改善箇所説明図

高圧燃料ポンプ

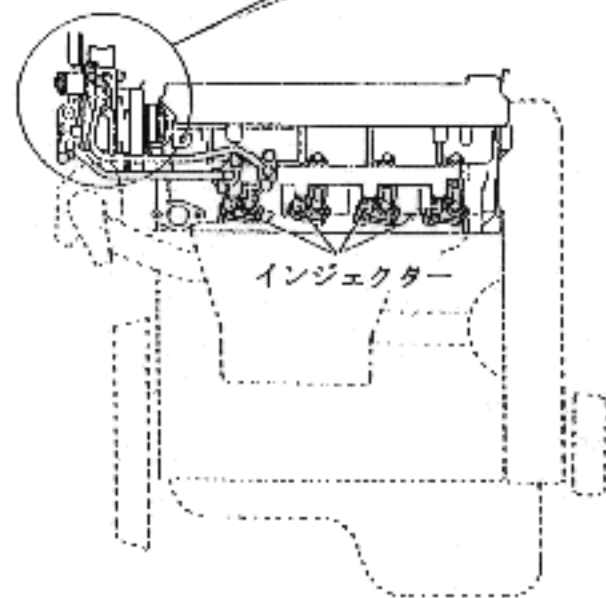
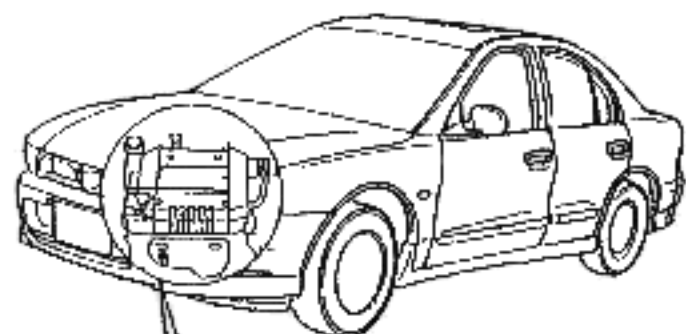
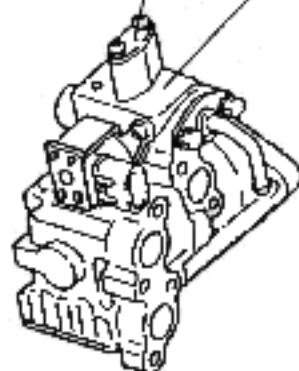
注： 内は交換部品を示す。

職別：高圧燃料ポンプの上部へ
白ペイントを塗布する。

全車両、高圧燃料ポンプを
良品と交換する。

[高圧燃料ポンプ内燃料通路断面図]

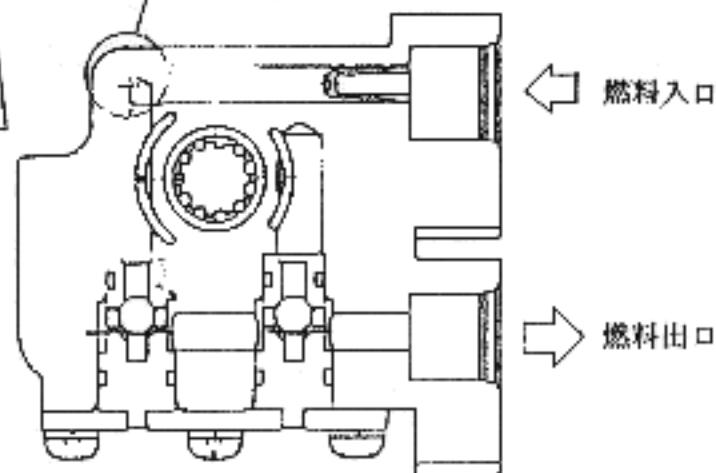
基準不適合発生箇所

原動機に燃料を供給する高圧燃料ポンプの
燃料通路の加工仕上げに不適切なものがあり
そのままの状態で使用を続けると、高圧燃料
ポンプ内に異物（アルミ片）が付着し、燃料
圧力が低下して、最悪の場合、原動機が停止
し、再始動できなくなるおそれがある。

改善内容
